SZPITAL SPECJALISTYCZNY

SzS.ZP.261.6-1.2025.AM

Dotyczy: Zapytanie ofertowe dotyczące zamówienia publicznego o wartości poniżej kwoty 130.000,00 zł na sprzedaż i dostawę zestawu do leczenia wodogłowia na potrzeby Oddziału Neurochirurgii Szpitala Specjalistycznego im. Edmunda Biernackiego w Mielcu, znak SzS.ZP.261.6.2025

Szpital Specjalistyczny im. Edmunda Biernackiego w Mielcu w odpowiedzi na zadane pytania udziela następujących wyjaśnień:

Pytanie 1 dot. poz. 7:

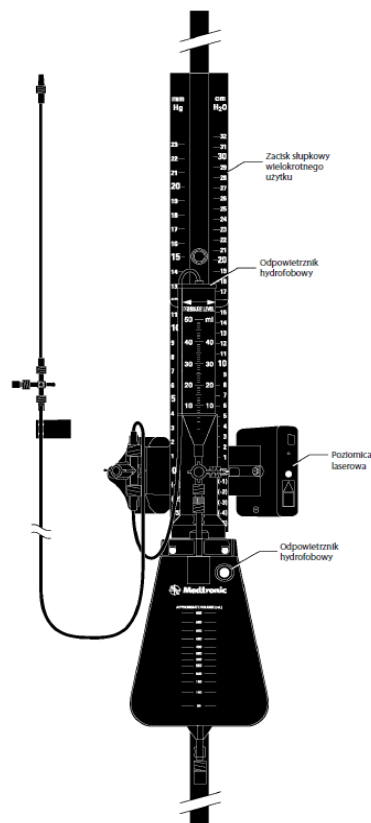
Czy zamawiający dopuści w pozycji nr 7 - Zestaw drenażu łędźwiowego EXACTA składającego się z: System drenażu Exacta™ firmy Medtronic

Cechy wyrobu:

Zacisk słupkowy wielokrotnego użytku
Dwie skale: mm Hg i cm H₂O
Dokładna poziomiczna laserowa
Rozszerzona skala ujemna dla drenażu łędźwiowego

System drenażu jednorazowego użytku:

Konstrukcja cienkoprowalowa
Odpowietrznik hydrofobowy
Dwa wolne od lateksu punkty do iniekcji beziłowej*
Komora ściekowa 50 lub 100 ml z podziałką
Odłączalna torebka drenażowa (600 ml)
Dwa miejsca przyłączenia przetwornika
Wyraźnie oznaczony dostęp komorowy

Zamawiający dopuszcza Zestaw drenażu łędźwiowego EXACTA składającego się z: System drenażu Exacta™ firmy Medtronic

Cechy wyrobu:

Zacisk słupkowy wielokrotnego użytku

Dwie skale: mm Hg i cm H₂O
Dokładna poziomica laserowa
Rozszerzona skala ujemna dla drenażu lędźwiowego

System drenażu jednorazowego użytku:
Konstrukcja cienkoprofilowa
Odpowietrznik hydrofobowy
Dwa wolne od lateksu punkty do iniekcji bezięłowej*
Komora ściekowa 50 lub 100 ml z podziałką
Odłączalna torebka drenażowa (600 ml)
Dwa miejsca przyłączenia przetwornika
Wyraźnie oznaczony dostęp komorowy
